АНКЕТА
(информация об объекте социальной инфраструктуры)
К ПАСПОРТУ ДОСТУПНОСТИ ОСИ
№ 1

**АКТ ОБСЛЕДОВАНИЯ
объекта социальной инфраструктуры
К ПАСПОРТУ ДОСТУПНОСТИ ОСИ
№ 1**

1. Территория, прилегающая к зданию (участок)
МКДОУ № 1 г. Тосно

Фото 2.5

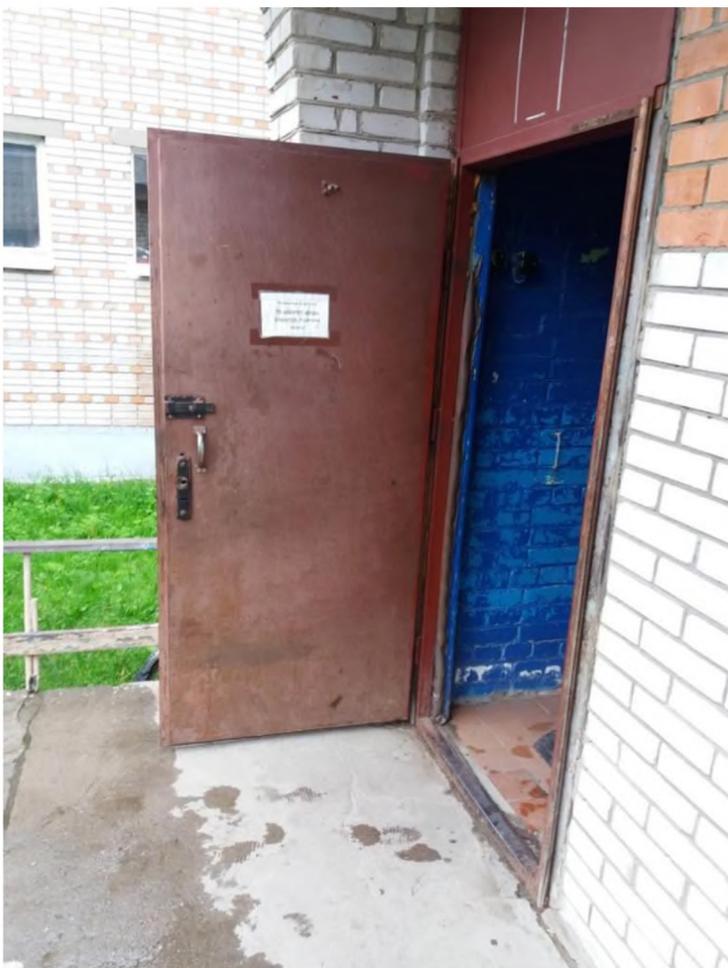
2.4	Дверь (входная)	есть		2.5, 2.6, 2.7	<p>Высота порога более 0,014 м (0,5 м),</p> <p>ширина дверного</p>	К,О К	<p>Занизить порог до высоты не более 0,014 м.</p> <p>По согласованию с</p>	Текущий ремонт

<p>проема в свету 0,78 м,</p> <p>отсутствует кнопка вызова помощника,</p> <p>дверная ручка не контрастна на фоне дверного полотна,</p> <p>перед дверью отсутствует предупреждающий тактильный указатель</p>	<p>К,О,С</p> <p>С</p> <p>С</p>	<p>обществом инвалидов нарушение не является существенным и не требует работ по адаптации.</p> <p>Установить кнопку вызова помощника.</p> <p>Рекомендуется выделить существующую дверную ручку контрастной маркировкой.</p> <p>Обустроить перед входной дверью предупреждающий тактильный указатель с контрастной нескользящей поверхностью.</p>

Для адаптации зоны необходимо Обозначить краевые ступени лестницы желтой контрастной маркировкой. Обеспечить высоту подъемов всех ступеней на уровне 0,13-0,17 м. Обустроить пандус согласно действующим СНИП. Обустроить поручни согласно действующим СНИП (на высоте 0,9, 0,7 и 0,5 м). Обустроить перед маршем лестницы предупреждающие тактильные указатели с контрастной нескользящей поверхностью. Занизить порог до высоты не более 0,014 м. Установить кнопку вызова помощника. Рекомендуется выделить существующую дверную ручку контрастной маркировкой. Обустроить перед входной дверью предупреждающий тактильный указатель с контрастной нескользящей поверхностью. Рекомендуется расширить дверной проем до 0,9 м; до этого времени обеспечить оказание помощи со стороны сотрудника учреждения при перемещении через дверной проем К. Занизить пороги до высоты не более 0,014 м. Рекомендуется выделить существующую дверную ручку контрастной маркировкой. Обустроить перед дверью в тамбуре предупреждающий тактильный указатель с контрастной нескользящей поверхностью. Закрепить грязезащитное покрытие к полу. Обеспечить оказание помощи со стороны сотрудника учреждения в преодолении тамбура инвалидами, передвигающимися на кресле-коляске.
